TR: {S_D},50003,RTN,00117076,A220 multifunction horn [ref:_00D61HPW2._5004N1FuSpV:ref]

Case Number: 00117076

Aircraft Serial Number: 50003

FTV3

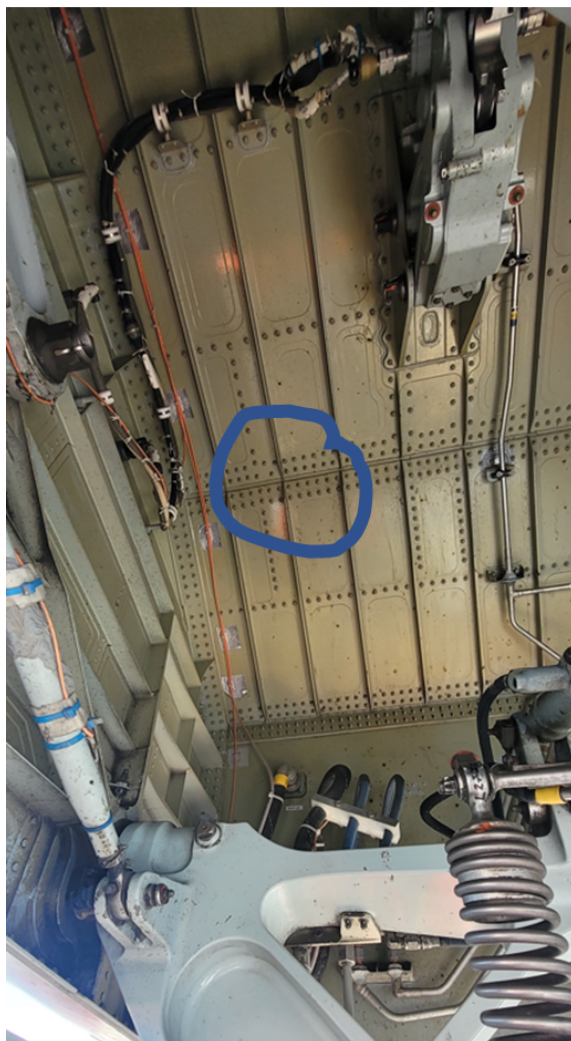
Merci pour les images.
Effectivement, il n'y a pas de horn sur FTV3, ni de provision de connecteur et/ou filage.
Pas besoin d'investiguer davantage. Merci!

Voir en attachement les photos demandes du Horn sur les A220 en service. Pour ce qui est de l'information recherche de l'installation sur FTV, malheureusement comme cet avion était expérimental, nous n'avons pas de trace de cette information.
